# Projet de centrale photovoltaïque au sol de Ménestreau (58)

## Mémoire en réponse – Enquête publique

EDPR France Holding

24/03/2023

Figure 1 : Fonctionnalités écologiques // Détermination des enjeux (source : Volet Milieu Naturel de l'étude d'impact - Siteleco)

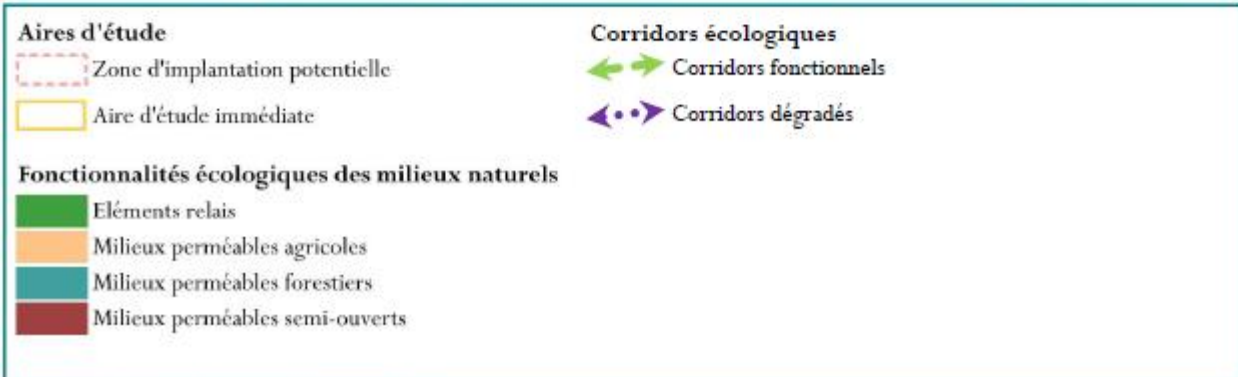
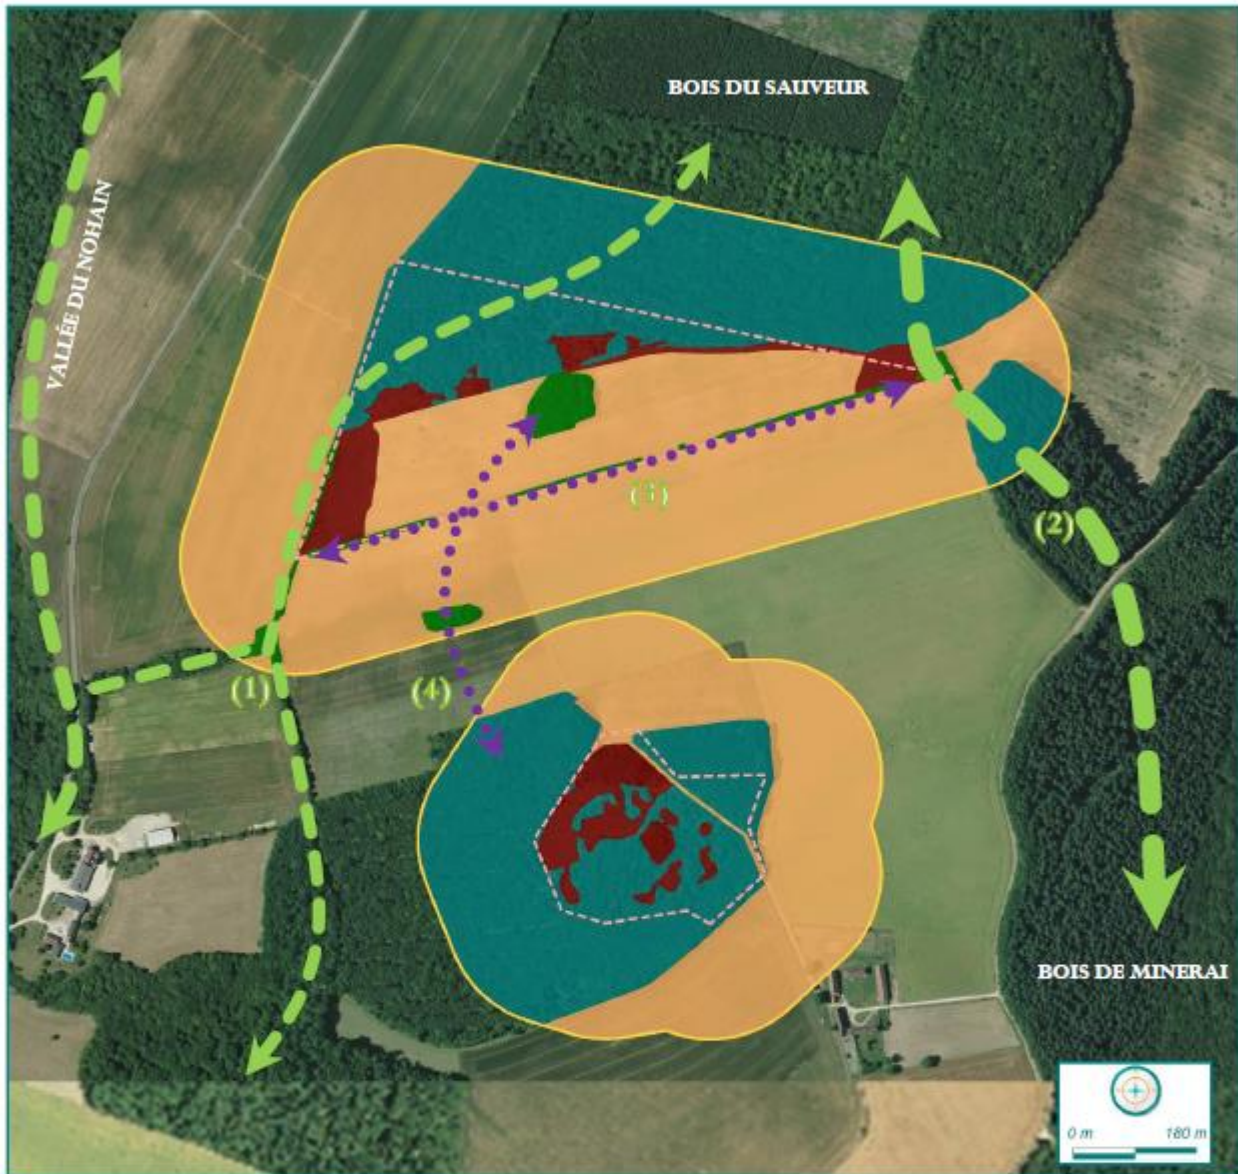
*« Le projet de Ménestreau est envisagé sur 15ha de friches, anciennement exploités pour une activité agricole qui a cessé depuis 30 ans. Des boisements, haies et fourrés ont colonisé naturellement l'espace. [...] »*

*« Enfin, il nous paraît nécessaire de rappeler que, malheureusement, ces friches sont uniquement considérées comme des zones de déshérence, sans intérêt écologique. Or, de nombreux travaux scientifiques récents invitent les européens et les français à saisir l'opportunité historique que représente la déprise agricole pour répondre aux enjeux de préservation de la biodiversité et du changement climatique. »*

Les fonctionnalités écologiques du site ont été étudiées. Sur la base des inventaires terrain, des données du Schéma Régional de Cohérence Écologique et de l'analyse fine de la structuration du site à l'échelle de la Zone d'Implantation Potentielle (ZIP), le bureau d'études écologique a établi une cartographie à l'échelle de la ZIP présentant la perméabilité des habitats naturels et les corridors identifiés ou potentiels. Une analyse des enjeux a ensuite été réalisée. L'objectif est de conserver la fonctionnalité écologique du site durant la phase d'exploitation du projet.

Le volet Milieu naturel de l'étude d'impact précise, p. 89 : « La ZIP s'insère dans un contexte qui alterne entre de vastes massifs forestiers (bois de Minerai) et des espaces agricoles. La vallée du Nohain, qui s'écoule à 460 mètres à l'Ouest, constitue un réservoir de biodiversité et un corridor fonctionnel de la Trame Verte et Bleue. Le site est directement relié à ces éléments via des corridors plus ou moins fonctionnels. Le corridor (1) permet de relier la vallée du Nohain au bois du Sauveur. Ce corridor longe la limite Ouest de la ZIP où il prend alors la forme d'une fine haie et d'une zone de pelouse buissonnante. Un second corridor fonctionnel, noté (2), a été déterminé dans la partie Est. Ce corridor (2) permet de relier le bois de Minerai et le bois du Sauveur via la haie située à l'extrémité Est de la ZIP. La haie (3) et les éléments relais (4) sont des corridors secondaires dont la fonctionnalité est assez réduite. Ces corridors pourraient permettre de reconnecter entre eux les corridors (1) et (2). D'une manière générale l'ensemble des milieux naturels qui composent la ZIP est perméable et aucune contrainte à la fonctionnalité écologique n'est à évoquer.

À la suite de l'analyse précédente, des corridors ont été établis en lien avec la trame verte et bleue. Ces « routes » ont un rôle notable dans la fonctionnalité de la matrice locale et le transit de la faune et de la flore. Des enjeux en lien avec les fonctionnalités ont été identifiés à l'échelle de la ZIP ». (cf. figure 1)

Figure 3 : Variante 1

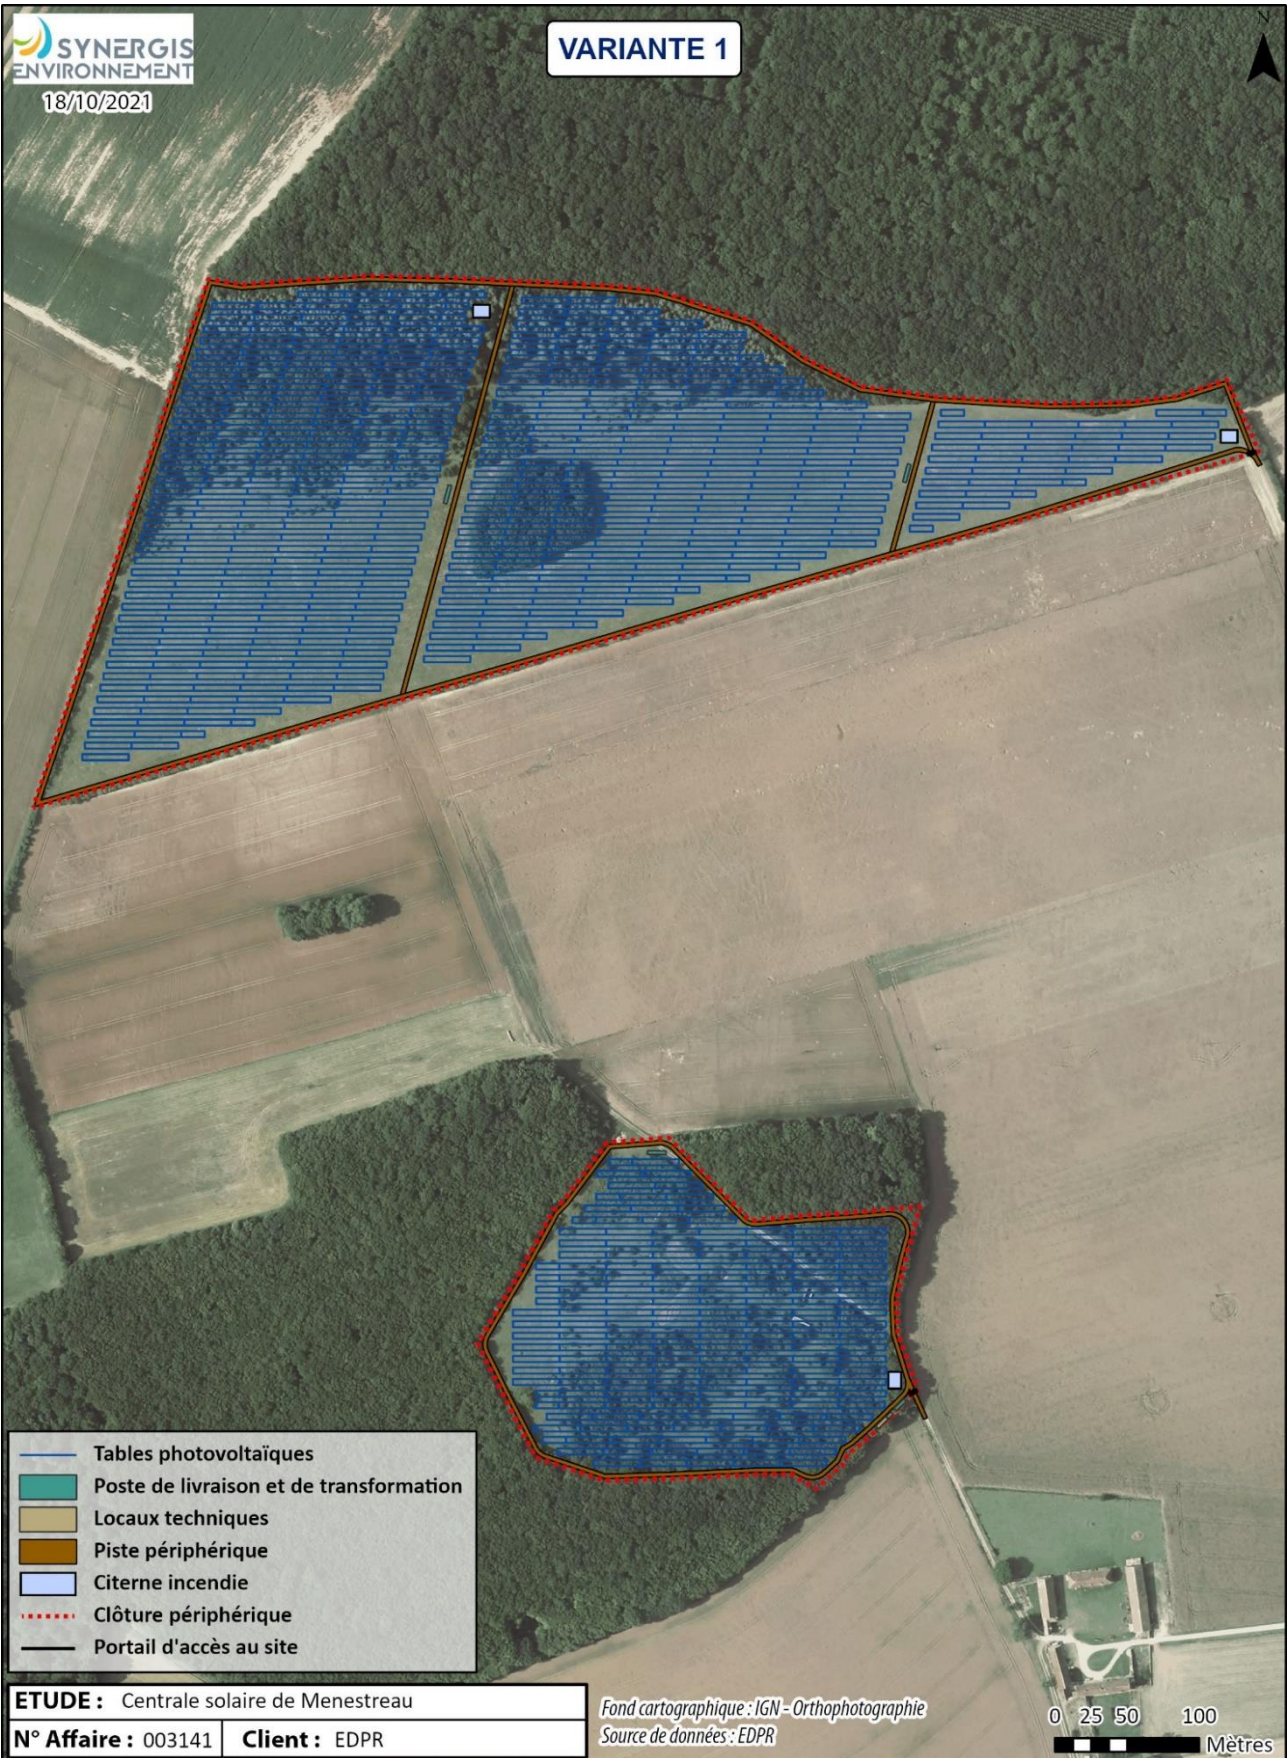
*« Adret-Morvan est une association environnementale généraliste qui œuvre, en autres, pour la protection de la forêt et de la nature. A ce titre, elle se sent concernée par les projets d'agrivoltaïsme qui surgissent dans la Nièvre, surtout par celui-ci qui va raser plus de 5 ha de forêts. [...] »*

*« Le projet s'étend sur 2 entités clôturées de 15,1 ha et 7,7 ha. Le choix de la situation de la centrale est étonnant, notamment la partie sud au sein d'une partie partiellement boisée ! Partie boisée qui représente indéniablement une réserve de biodiversité ! »* (Contribution N°7, Collectif « sauvons le bocage nivernais »)

*« Un défrichement s'impose donc sur 5ha, ce dernier aura un impact sur la faune, l'avifaune, la flore et engendrera un déséquilibre de la biodiversité installée depuis 30 ans. »* (Contribution N° 13, Association « Les Prés de la Garde »)

Une démarche itérative a été engagée pour sélectionner l'implantation de moindre impact. Plusieurs variantes ont été étudiées. Comme indiqué dans l'étude d'impact p. 188, « Ces variantes illustrent l'évolution des scénarios d'implantation aux grés de la prise en considération des différentes contraintes participant au développement d'un projet de centrale photovoltaïque au sol. Ce cheminement repose sur une mise en application des principes de la doctrine « ERC » relative à la séquence éviter, réduire et compenser. Dans ce cadre, les stratégies permettant d'éviter les impacts potentiels du projet ont été privilégiées et la réduction s'est appliquée dans le cas où un évitement s'avérerait techniquement et stratégiquement impossible. Chacune des variantes envisagées s'est voulu plus pertinente que la précédente afin d'aboutir à une implantation finale de moindre impact issue du compromis dans la prise en compte de l'ensemble des contraintes inhérentes au site. Il convient ici de préciser que les contraintes paysagères et surtout les contraintes écologiques ont très largement contribué à la définition de l'implantation ».

La variante initiale (p.188 de l'étude d'impact, cf. figure «3) était maximisante, s'étendait sur une surface clôturée de 21 ha et « ne considérait que les contraintes techniques rédhibitoires dans le but notamment de proposer une installation photovoltaïque au sol la plus puissante possible au sein du secteur d'implantation prédéfini ».

Figure 8 : Carte du bilan des contraintes identifiées au niveau de la communauté de communes Cœur de Loire

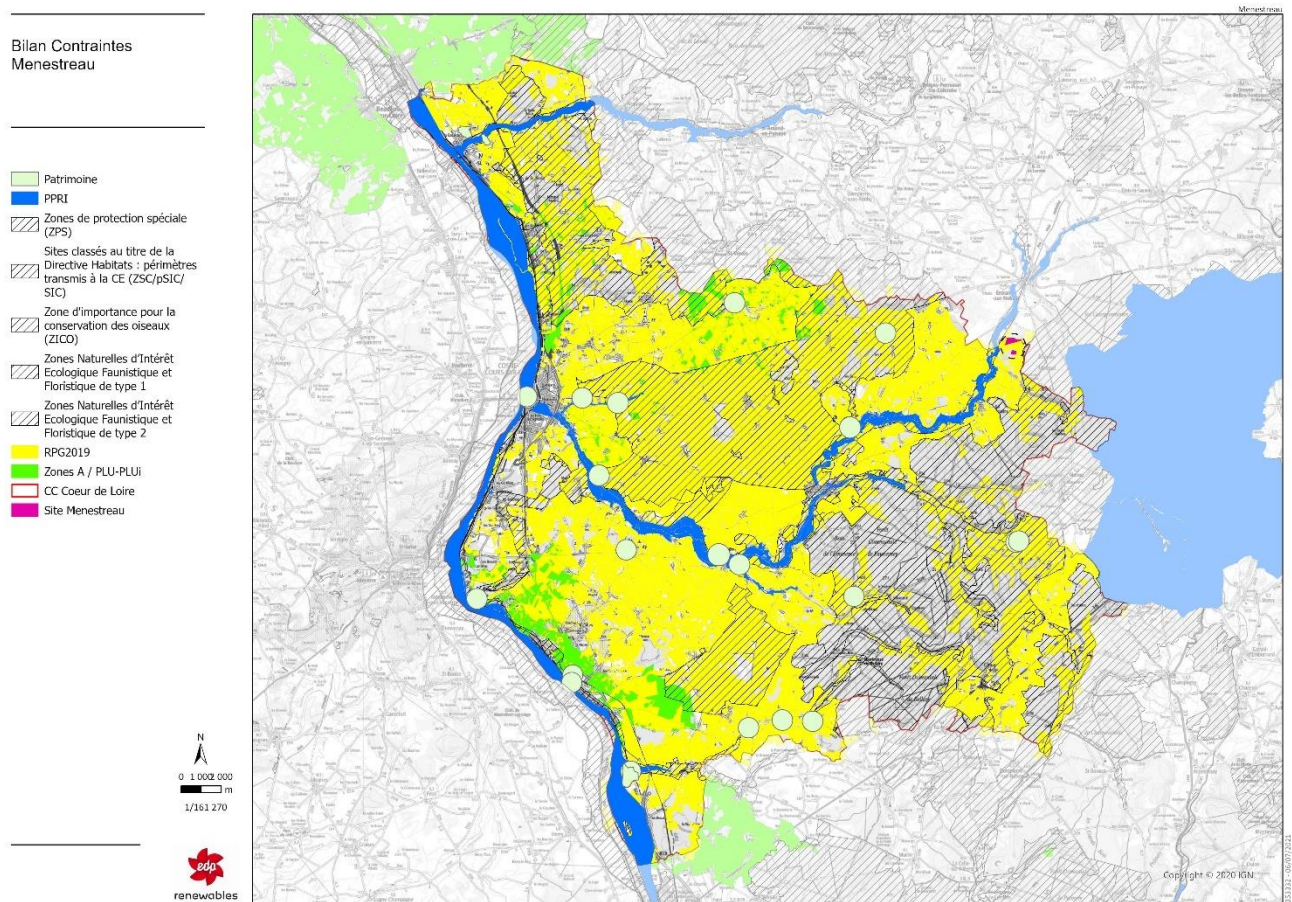
*« Le projet se situe sur des terrains naturels alors que l'on doit, selon le SRADDET, privilégier les implantations de projet sur des toitures et des terrains anthropisés... »* (Contribution N°3, Adret Morvan)

*« L'implantation de panneaux solaires sur des terres agricoles est contre-productive alors que la très grande majorité des zones déjà artificialisées en capacité d'être équipées ne le sont pas. Sacrifier une forêt qui est le principal puits de carbone terrestre est encore plus incompréhensible. Il faut équiper d'urgence les zones déjà artificialisées et préserver nos capacités de production des terres agricoles qui vont être plus que nécessaire dans les années à venir. »* (Contribution N°11, Adret Morvan)

*« Il apparaît dans un premier temps que ce type de projets foisonnent dans la Nièvre et sont systématiquement implantés sur les milieux naturels ou des terres agricoles, ce qui nous dérange fortement ; jamais aucune alternative n'est proposée (toitures, friches industrielles, parking et zones désaffectées...). Si notre association est favorable aux énergies renouvelables, il conviendrait de ne pas multiplier les projets sur des surfaces non artificialisées et de promouvoir, aussi, des mesures de sobriété et d'économie. »* (Contribution N°12, Association AVES France)

Une analyse cartographique à l'échelle de la communauté de communes Cœur de Loire a été effectuée. L'objectif de cette étude était de cibler des terrains dépourvus de contraintes agricoles, environnementales et paysagères importantes. [...]

**La prise en compte de l'ensemble de ces contraintes a permis de mettre en évidence plusieurs zones potentielles, dont la zone correspondant au projet de Ménestreau répondant favorablement à l'ensemble des critères.**
